## СТОЙКА СТАБИЛИЗАТОРА 925500 С ДОПОЛНИТЕЛЬНОЙ ПЕРЕХОДНОЙ ШАЙБОЙ

### ТЕХНИЧЕСКАЯ ИНФОРМАЦИЯ № 1122

Renault | Twingo II (CN 0...)

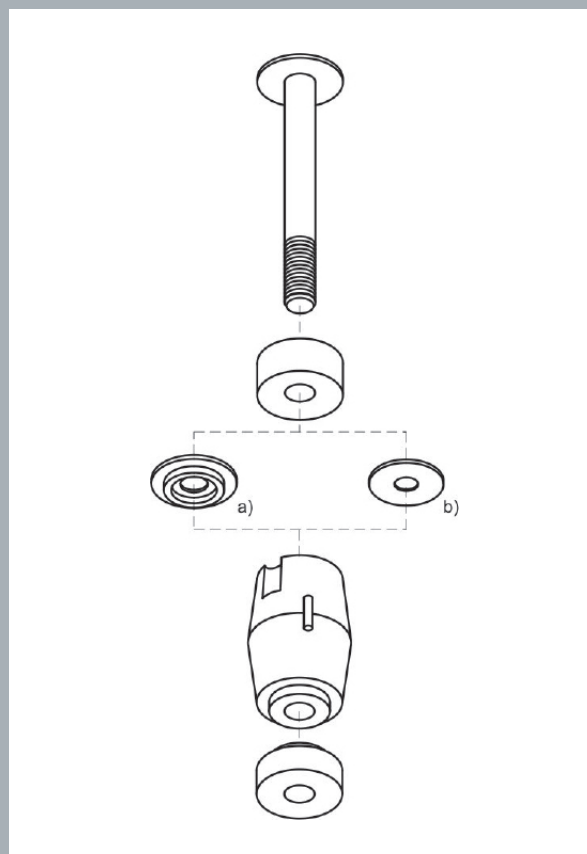
Компания RUVILLE с настоящего времени предлагает стойку стабилизатора 925500, которая в отличие от оригинального комплекта поставки снабжена дополнительной синей переходной шайбой.

Причина: отверстие для установки стойки стабилизатора в поперечных рычагах подвески у модели Renault Twingo II в зависимости от года выпуска может быть Ø 16 мм или Ø 18 мм. За счёт дополнительно входящей в комплект поставки синей переходной шайбы обеспечивается, что стойка стабилизатора 925500 подходит для обеих модификаций поперечных рычагов подвески.

- Измерить отверстие для стойки стабилизатора на установленных поперечных рычагах подвески.
- Использование белой шайбы (b) только при Ø 16 мм.
- Использование синей шайбы (a) только при Ø 18 мм.
